Uw brief van 2 juli 2024	Uw kenmerk	Ons kenmerk Z2024-00000667	Datum 21-okt-24
Onderwerp Aanpassen Verzoek vooroverleg	Contactpersoon Bouwen en Milieu (0299) 398 398	Bijlage(n)

Op 2 juli 2024 hebben wij uw verzoek om vooroverleg ontvangen voor het realiseren van 2 woningen op het perceel Plutostraat 40e te Volendam. Uw aanvraag is geregistreerd onder nummer Z2024-00000667 en in behandeling bij team Bouwen en Milieu. Over de voortgang van de behandeling van uw aanvraag delen wij u het volgende mede.

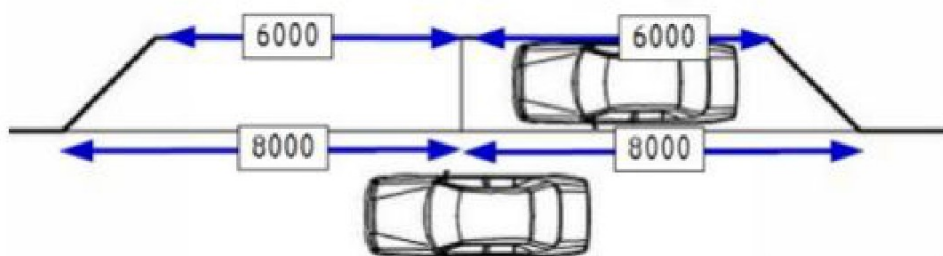
In deze wijk zijn op de kopse kanten van de rijbebouwing af en toe erkers gerealiseerd op de begane-grondverdieping.

Deze erkers hebben een maximale breedte van 1m en over een verdieping gerealiseerd. De betreffende aanbouw zou kunnen worden gezien als een brede erker.

Echter is de aanbouw een stuk breder en ontwikkeld over meerdere bouwlagen. De realisatie van de aanbouw zal de leiden tot aantasting van de stedenbouwkundige opzet van de wijk.

Gelet op bovenstaande zijn wij niet bereid medewerking te verlenen aan het lift/trappenhuis ten behoeve van de woningen. De toegang tot de woningen dient intern plaats te vinden. Het plan dient te worden aangepast.
